Решение фасадов

Уязвимые места

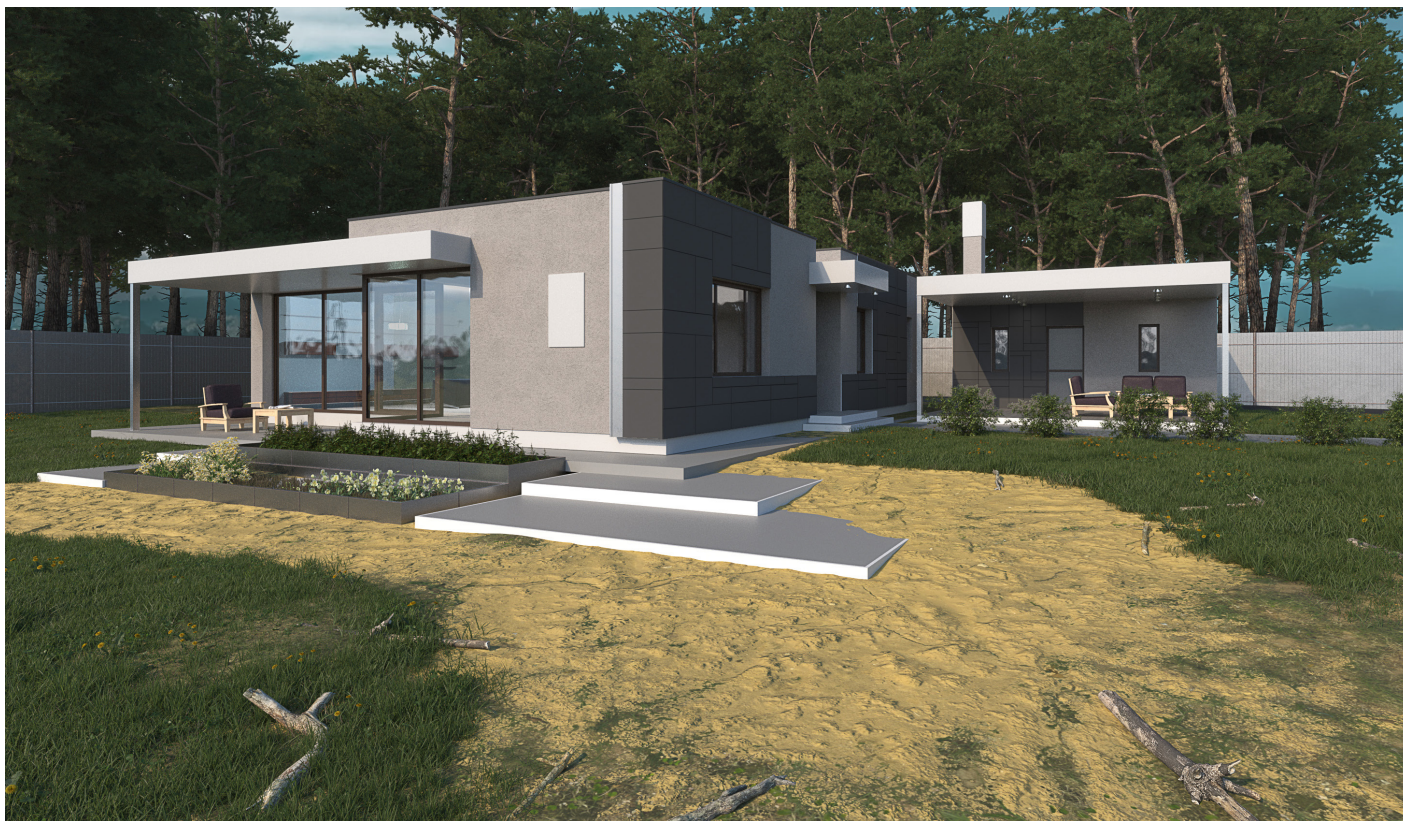
В представленном проекте были спорные моменты. Некоторые из них возникли в процессе строительства

1 Врезка навеса. Композиционно нигде не повторяется

2 Гараж выглядит инородным элементом

3 Конструктивно необходимая опора смотрится как костыль.

Материалы: штукатурка, бетонные фасадные плиты сложной нарезки

1 Рисунок, создаваемый врезкой, повторяется на фасаде в виде плитки

2 Тот же рисунок композиционно связывает гараж и дом

3 Опоры повторяются на террасе. Композиционно их поддерживает скрытый водосток.
